N i e d e r s c h r i f t

Sitzung des Naturschutzbeirates

Sitzungstermin:	Dienstag, 06.06.2023
Sitzungsbeginn:	17:00 Uhr
Sitzungsende:	20:15 Uhr
Ort, Raum:	Sitzungssaal des Bezirksamtes, Bezirksamt Kornelimünster-Walheim

6 **Wander-Knotenpunktsystem im Bezirk Kornelimünster/Walheim - Detailplanung**
Vorlage: FB 36/0285/WP18

03 neuer Wiesenpfad Maarweg -Pascalstraße– Baumgartsweg/ Anbindung Ostbelgien

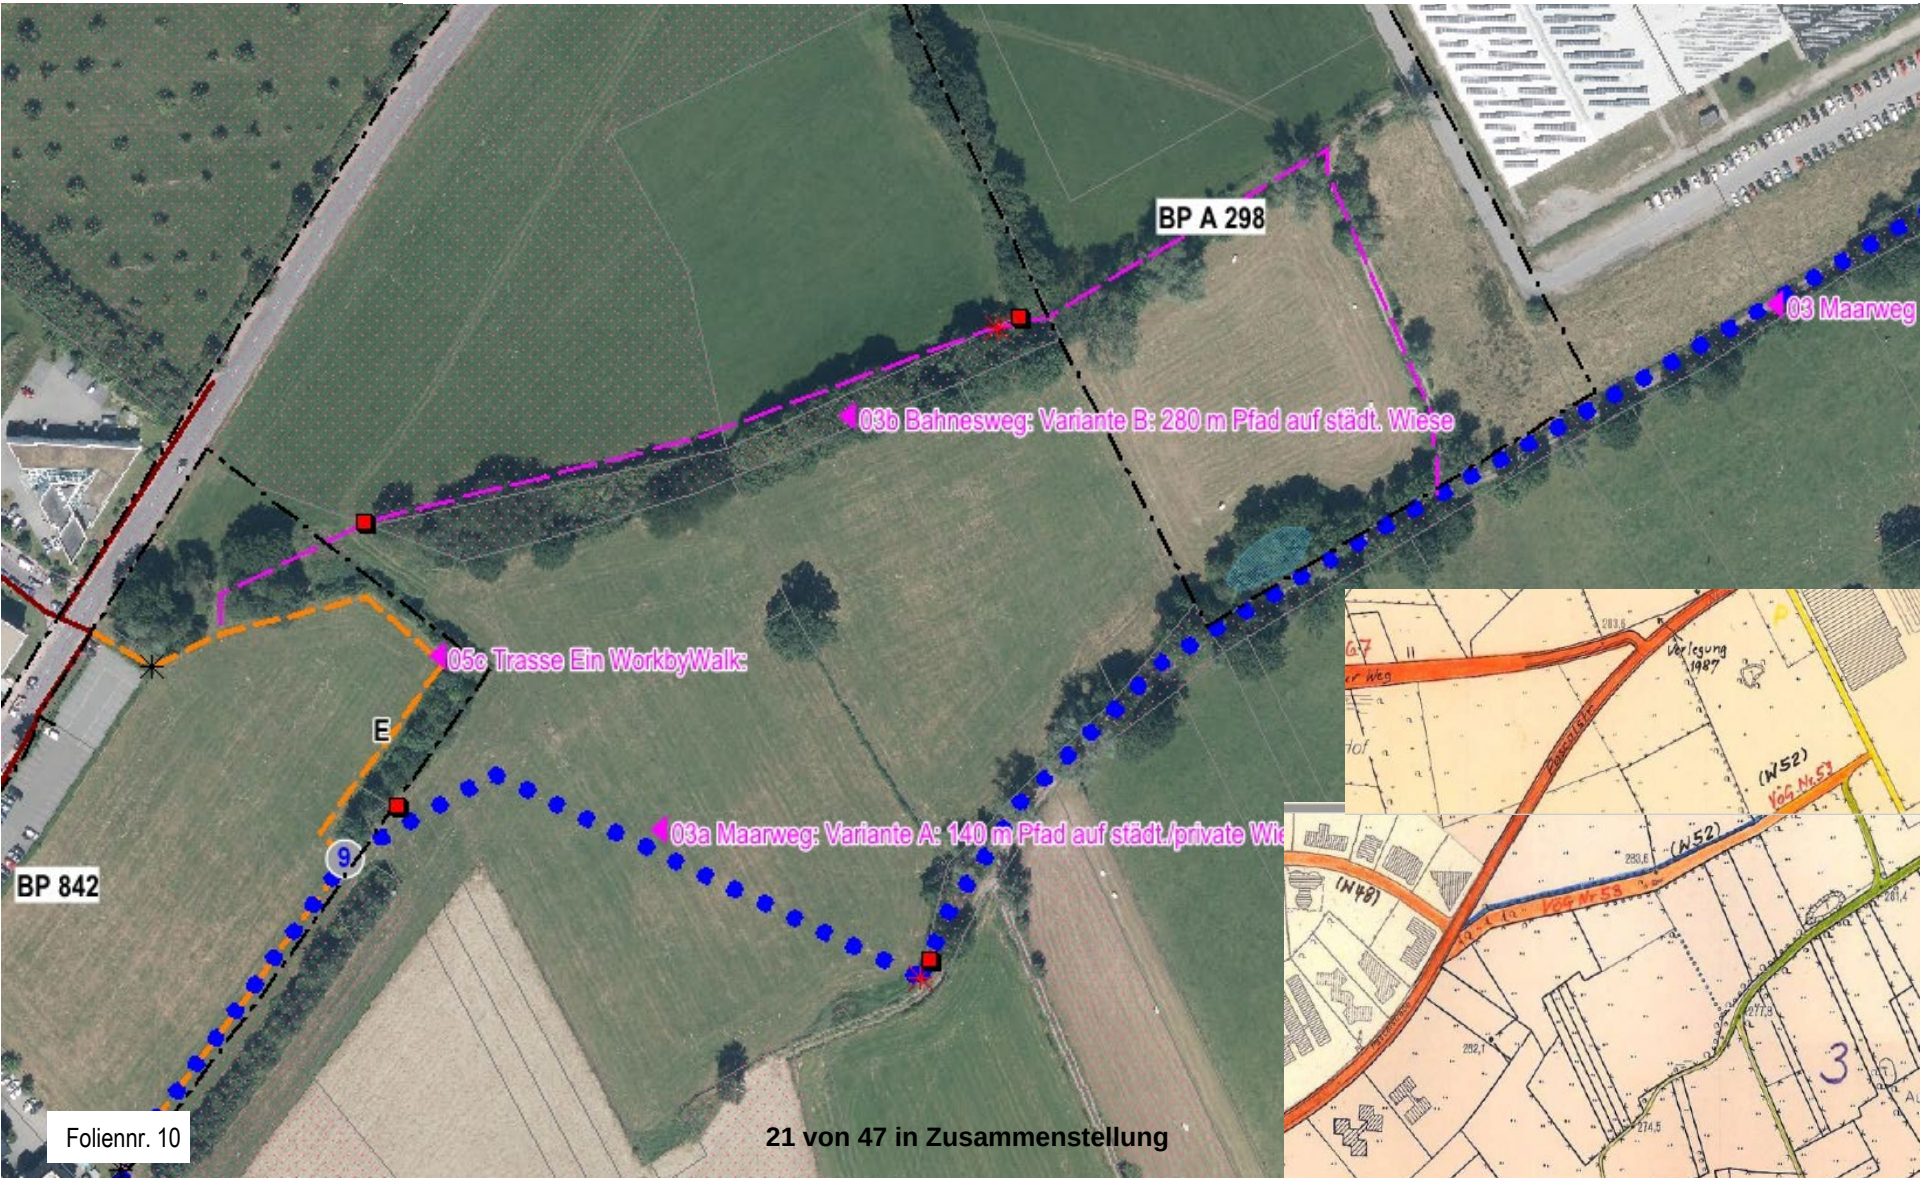
Herr Mayr sieht ebenfalls Probleme mit den Tieren auf den Weiden, insbesondere beim Mitführen von Hunden. Er fordert daher ebenfalls eine Anleinpflicht. Bei der Variante am Maarweg kritisiert er die Entnahme von Totholz, da dieses ökologisch sehr wertvoll sei. Hinsichtlich der geplanten Wegeführung im Münsterwald teilt Herr Mayr mit, dass er sich dieser keinesfalls anschließen könne. Dazu führt er aus, dass der westliche Teil des Münsterwaldes bisher touristisch noch nicht erschlossen sei und er Konflikte mit dem dort ansässigen Schwarzstorch befürchte. Auch die Wegeführung am Steinbruch in Hahn sehe er aufgrund der sich dort befindlichen streng geschützten Arten wie der Geburtshelferkröte und dem Uhu kritisch. Auch äußert Herr Mayr Bedenken zur Wegeführung im Freyenter Wald. Hier gebe es bereits Probleme mit Wanderern und Mountainbikern,

Herr Prof. Dr. Wagner teilt mit, dass er die laufenden Nummern 03a und 03b (Variantenentscheidung) sowie die laufende Nummer 12 (Münsterwald) kritisch sehe und hier eine Vertagung der Entscheidung befürworte.

Herr Mayr betont nochmals, dass er keine Totholzentnahme wünsche. Frau Bümmerstede weist an dieser Stelle darauf hin, dass abgestorbene Äste lediglich aus den Bäumen/Gehölzen entfernt werden solle und nicht das liegende Totholz.
Herr Mayr kritisiert, dass die Bezirksvertretung Kornelimünster /Walheim bereits in der Sitzung am 22.08.2022 über die Wanderwegeplanung informiert worden sei, wohingegen der Naturschutzbeirat erstmalig in seiner Sitzung am 25.04.2023 darüber Kenntnis erlangt habe. Dazu gibt Herr Maaßen bekannt, dass der Vorschlag zur Ausarbeitung eines Wanderknotenpunktsystem aus der Politik kam und der Bezirk an die Verwaltung herangetreten sei. Insofern habe zunächst auch nur im Bezirk eine Beratung stattgefunden. Der Naturschutzbeirat wurde einbezogen, sobald die untere Naturschutzbehörde beteiligt wurde.

Beschluss:
Der Naturschutzbeirat widerspricht der durch die untere Naturschutzbehörde beabsichtigten Befreiung nicht. Die Entscheidung über die Befreiung der laufenden Nummern 03a, 03b und 12 (vgl. Vorlage) wird vertagt. Der Naturschutzbeirat erhält die Gelegenheit, bis 14 Tage vor der August-Sitzung am 15.08.2023, grundsätzliche naturschutzfachliche Vorschläge zum Wanderknotenpunktsystem bei der unteren Naturschutzbehörde einzureichen.

23 Wilburgpfad - Oberforstbacher Straße

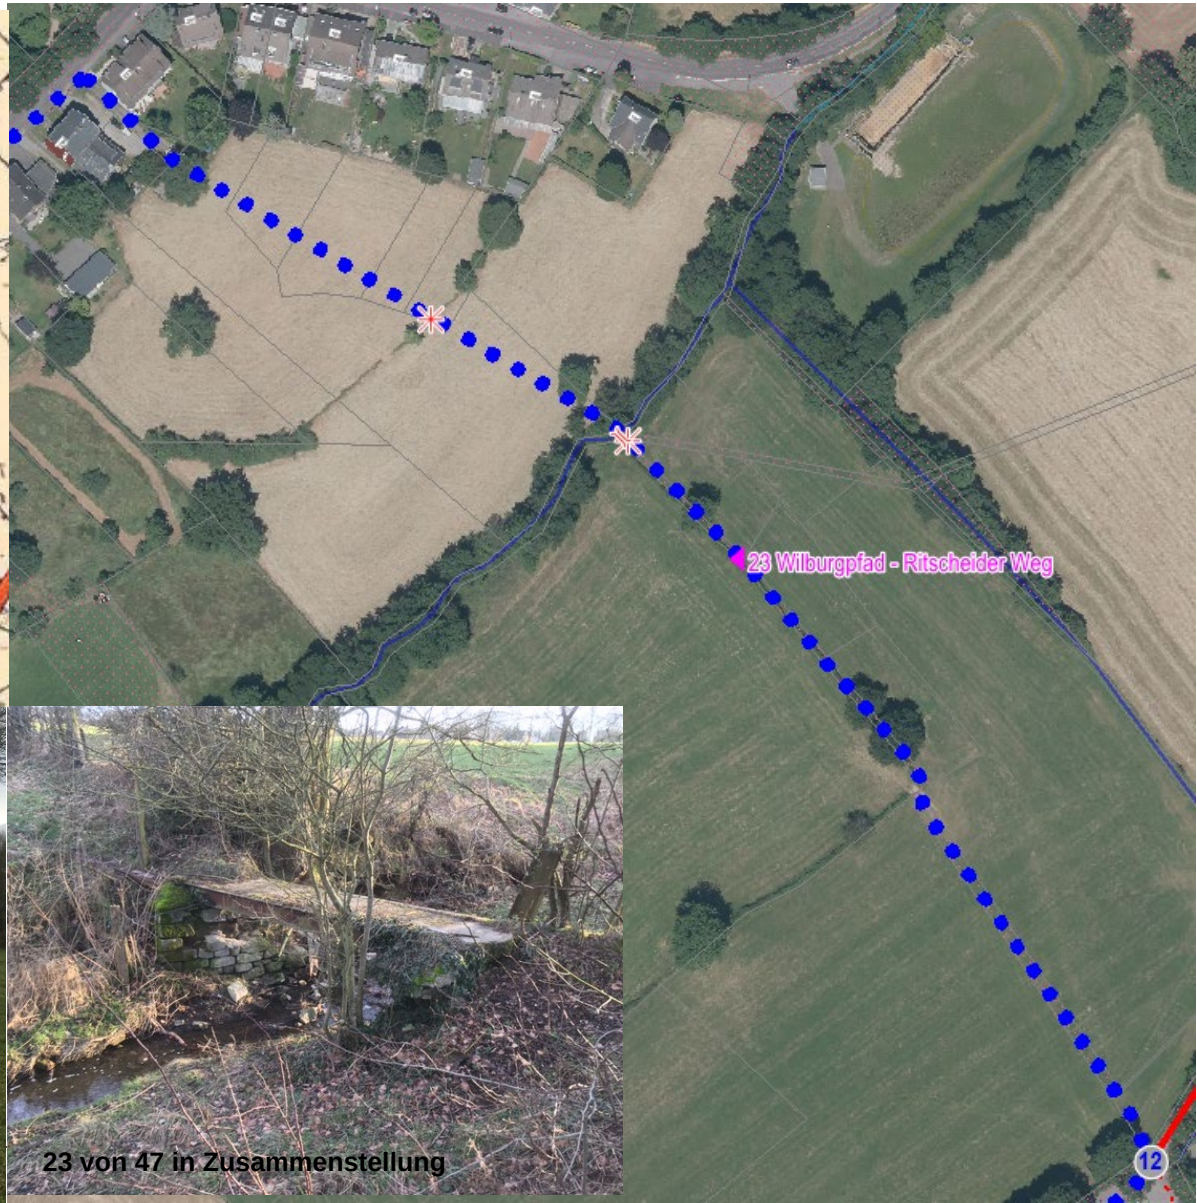
1. Wer ist für die Unterhaltung der Wege zuständig?
2. Wer beseitigt liegen gebliebenen Müll? Werden Abfalleimer aufgestellt?
3. Wer haftet bei Unfällen, welche infolge der sich auf den Flächen aufhaltenden Tieren entstehen?
4. Ist die Verlegung von Trittsteinen zulässig? Wer übernimmt hier bei Unfällen die Haftung?
